PROPOSTA DE RESOLUÇÃO

PROCESSO: 26313/2025

LOCAL DA OBRA: LUGAR DE VALBEIRA, FREGUESIA DE ADAÚFE

ASSUNTO: LICENCIAMENTO DE OBRAS DE EDIFICAÇÃO – ARQUITETURA

Extrato Planta de Classificação de Solo retirada do GeoPortal WebSig e Imagem aérea retida do Google Maps

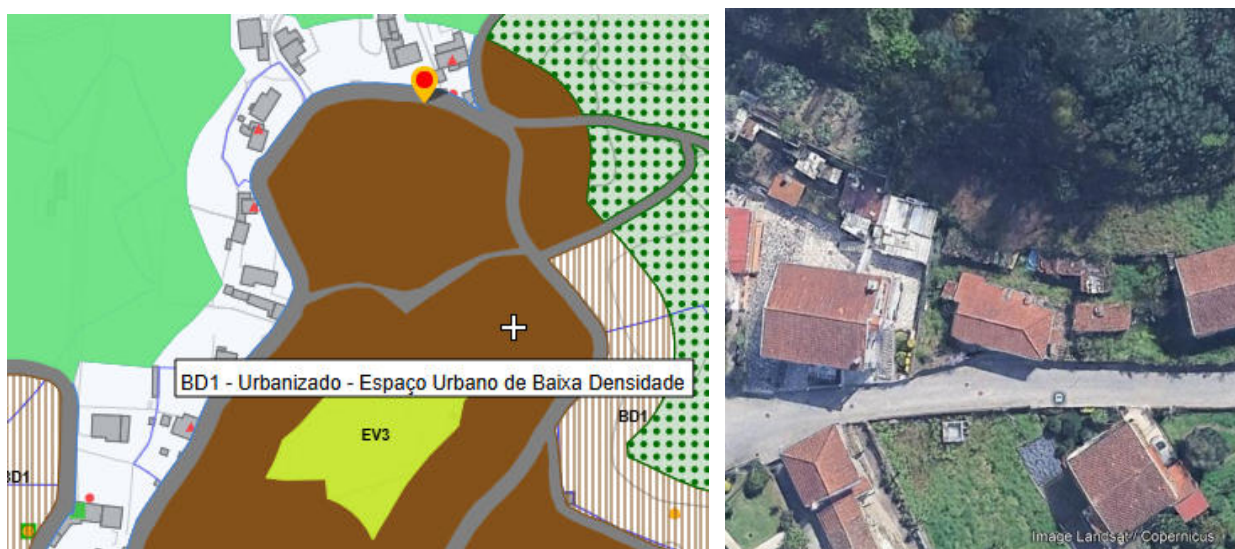
- 5.1.1. A operação urbanística propõe uma obra de edificação em área classificada, na Planta de Classificação e Qualificação do Solo do Plano Diretor Municipal (PDM), como – **BD1 – Urbanizado – Espaço urbano de baixa densidade** segundo o ponto 1 do artigo 78º do RPDM em vigor e EV3 – Espaços verdes de quarteirão segundo o ponto 3 do artigo 73º do RPDM em vigor.

- 5.1.2. Consultada a Planta de Condicionantes não se registam condicionantes sobre o prédio alvo de intervenção.

Figura 1 - Extrato retirado da Planta Classificação de Solo RPDM 2025

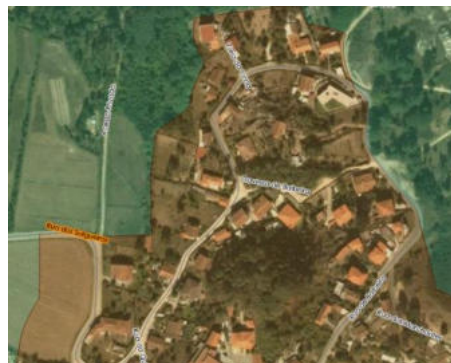
- 7.1.1. A operação urbanística propõe uma obra de edificação em área classificada, na Planta de Classificação e Qualificação do Solo do Plano Diretor Municipal (PDM), como – **BD – Espaços urbanos de baixa densidade** segundo o artigo 66º do RPDM 2025.

- 8.1. A presente proposta prevê a edificação de uma moradia unifamiliar composta por um piso abaixo da cota de soleira destinado a garagem e um piso acima para acomodar as áreas habitacionais.
- 8.2. De acordo com o exposto no ponto 2 do artigo 66º do RPDM 2025, são permitidas todas as utilizações com exceção das incompatíveis com o artigo 29º - Compatibilidade de usos e atividades.
- 8.3. Verifica-se, porém, que a proposta **não salvaguarda o disposto no ponto 2 e alínea e) do ponto 3 do artigo 27º do RPDM 2025**, quanto ao enquadramento paisagístico e quanto aos alinhamentos, implantação proposta, resultando numa situação de interioridade.
